Boom Effect Analyse

Churchillstraat, Barneveld

Project: Boom Effect Analyse Churchillstraat, Barneveld

Datum: 12-03-2021

Afbeelding 18: Projectinvloeden kaart boom 180 t/m 186

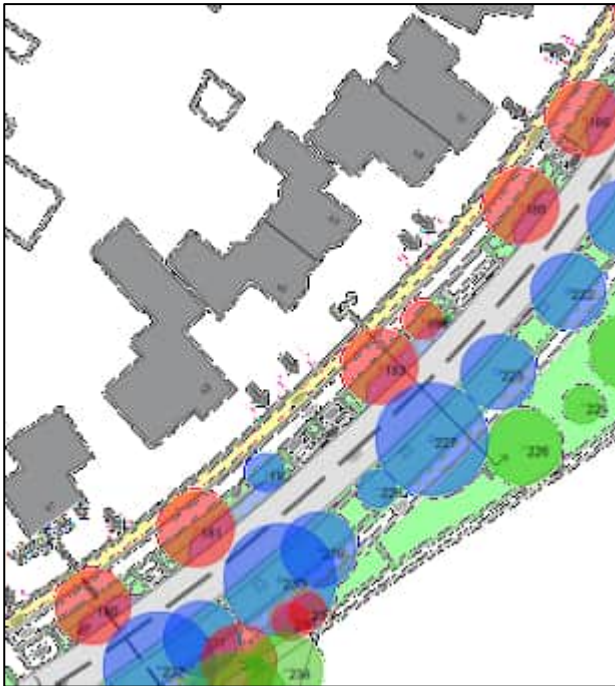
Ter hoogte van deze bomen liggen parkeervakken die conform het ontwerp andere afmetingen krijgen. Hierdoor komt de opsluiting van de parkeervakken in de stamvoet van de moeraseiken, waardoor ze in principe niet te handhaven zijn. Om deze bomen te handhaven, dient de huidige opsluiting gehandhaafd te blijven. Tevens dient overwogen te worden om verhoogd parkeren toe te passen. Door het maaiveld van de parkeervakken te verhogen, ontstaat ruimte om extra groeiruin te realiseren onder de parkeervakken en daarmee het voorkomen van wortelopdruk.

Het geplande parkeervak ter hoogte van boom 183 dient te vervallen om deze boom te handhaven.

Afbeelding 19: Versmalling van de groenstrook nabij boom 187 en 188

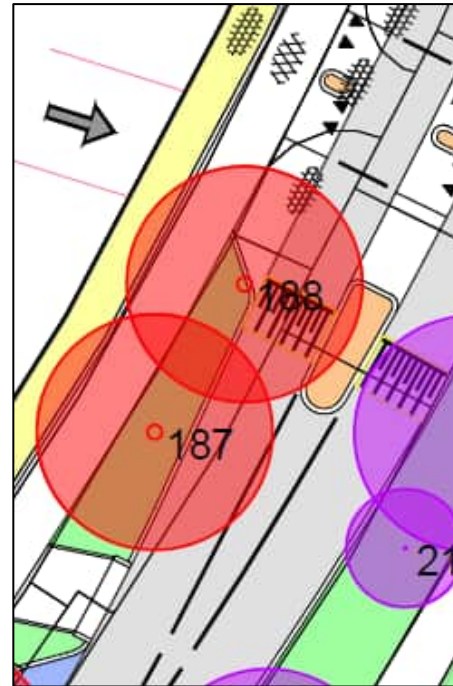
Ter hoogte van deze twee moeraseden wordt een oversteekplaats aangelegd waardoor de groenstrook wordt versmald. Deze versmalling kan niet worden gerealiseerd met behoud van de bomen.

Afbeelding 20: Ontwerp ter hoogte van boom 211, 212 en 213

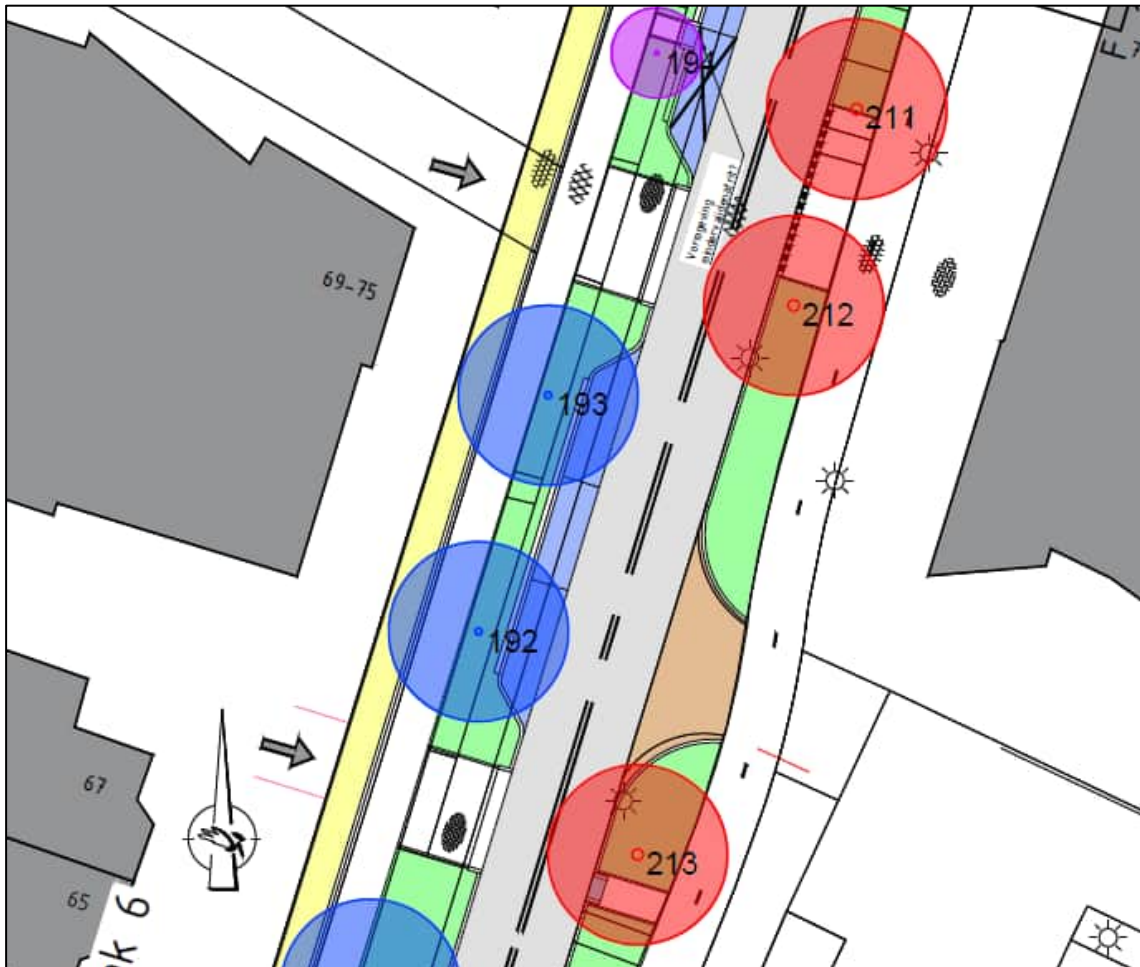
Tussen boom 211 en 212 wordt de bestaande groenstrook omgevormd tot bushalte. Het uitgraven van het cunet zal tot ernstige wortelschade leiden met als gevolg dat beide bomen niet te handhaven zijn.

Naast boom 213 ligt een voetpad haaks door de groenstrook (oversteekplaats). Conform het ontwerp komt het voetpad dicht bij de moeraseik te liggen. Ten behoeve van boom 213 dient de huidige locatie van het voetpad gehandhaafd te blijven.

Advies voor deze situatie is om boom 211 te kappen waardoor ruimte ontstaat om de bushalte verder van boom 212 op te schuiven.

Afbeelding 23: Elzen pal naast het voetpad

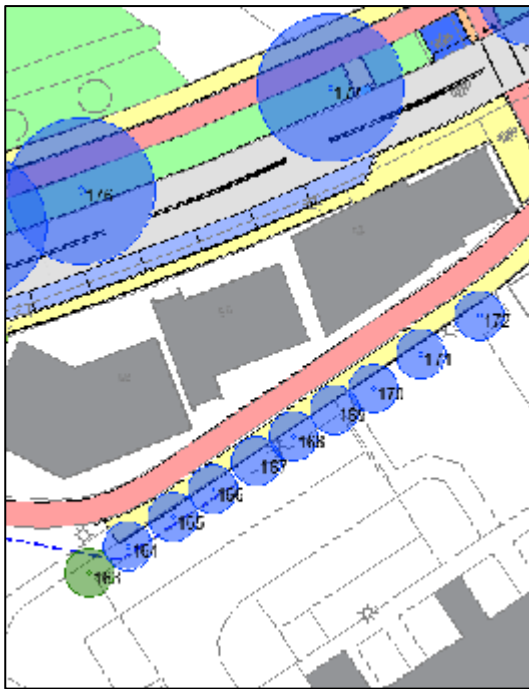
Deze bomen staan in een zeer smalle groenstrook tussen het fietspad en het voetpad. Conform het ontwerp wordt de groenstrook nog smaller door de verlegging van het fietspad. Advies is om deze vijf bomen te kappen waardoor ruimte ontstaat om zowel het voetpad als het fietspad verder van de te handhaven bomen te leggen.
